**Commission économique pour l'Europe**

**Forum mondial de l'harmonisation  
des Règlements concernant les véhicules**

**Règlement n° 44 (Dispositifs de retenue pour enfants)****Proposition de complément 13 à la série 04 d'amendements  
au Règlement n° 44 (Dispositifs de retenue pour enfants)****Communication de l'expert des Pays-Bas\***

## Figures représentant l'enfant attaché

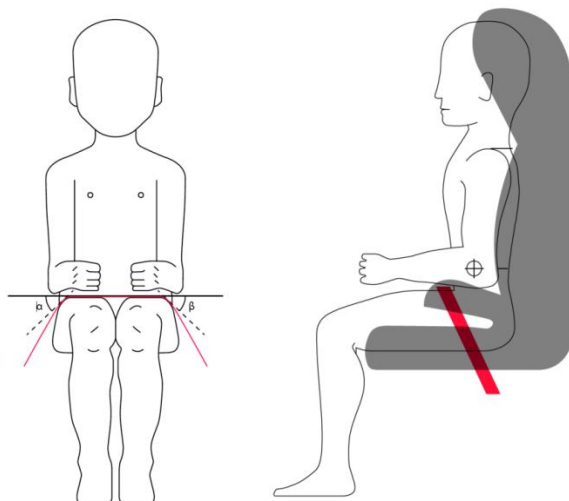
- « 6.2.2 En ce qui concerne les groupes I, II et III, tous les dispositifs de retenue comprenant une “sangle sous-abdominale” doivent la maintenir en position **des deux côtés** de telle sorte que les forces transmises par cette sangle soient supportées par le bassin. L’ensemble ne doit pas soumettre à des forces excessives les parties vulnérables du corps de l’enfant (abdomen, entrejambe, etc.). **L’orientation dynamique des charges vers le bassin doit être réalisée dès que l’enfant est installé ; la sangle abdominale doit passer sur le haut des cuisses et être seulement en contact avec le pli du bassin. Les angles  $\alpha$  et  $\beta$  entre la tangente selon laquelle la ceinture touche les cuisses et l’horizontale doivent être supérieurs à 10°.**

« Figure 1B

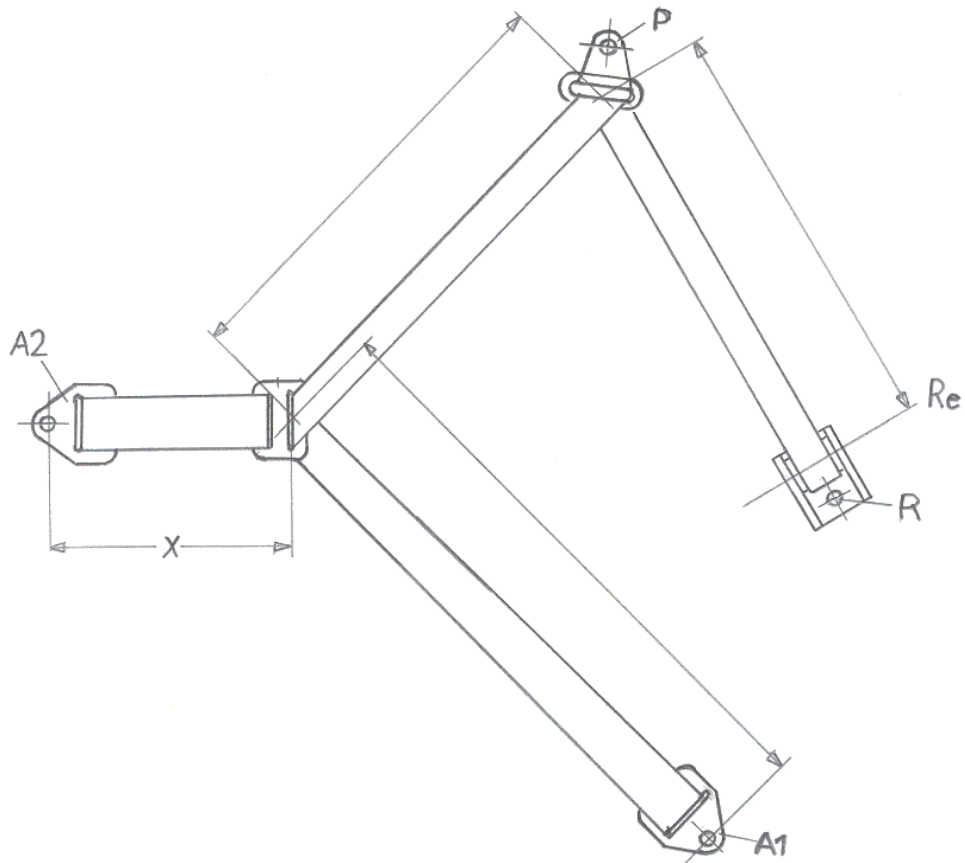
Figure 1B, modifier comme suit :

**Essai dynamique de la ceinture à enrouleur trois points**

« Figure 1C

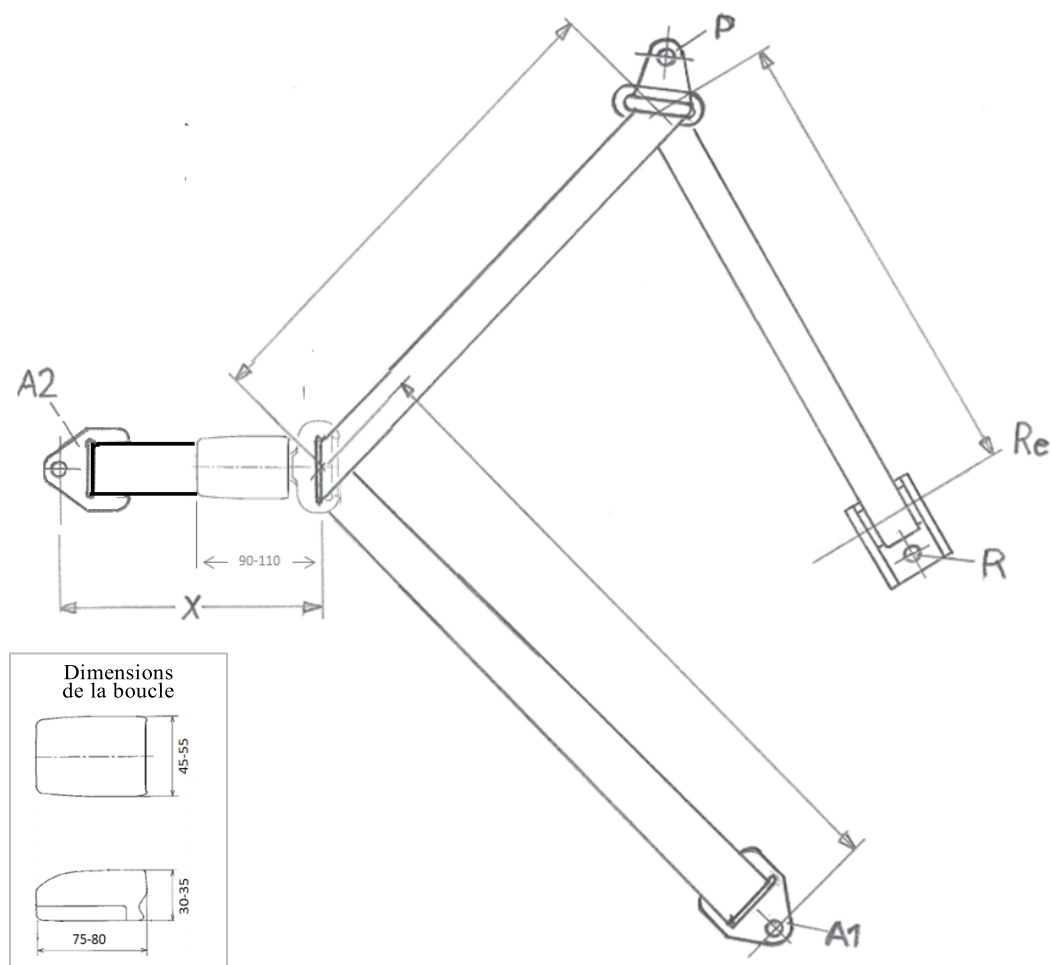
Ajouter une nouvelle figure 1C, comme suit :

**Configuration d'une ceinture de sécurité normalisée, pour la séance d'essai du paragraphe 6.2.12**

**Cela doit faire l'objet d'une séance d'essai distincte sur le banc d'essai, après le remplacement de la partie centrale de la ceinture de sécurité normalisée (fig. 3 de l'annexe 13) constituant la plaque d'ancrage A2 et de sa sangle souple, respectivement par une languette et une boucle générique attachées à une sangle souple d'une longueur adaptée, de sorte que l'ensemble formé de la plaque d'ancrage A2, de la sangle souple, de la boucle et de la languette adaptées dépasse le point Cr de 150 mm vers l'extérieur. ».**
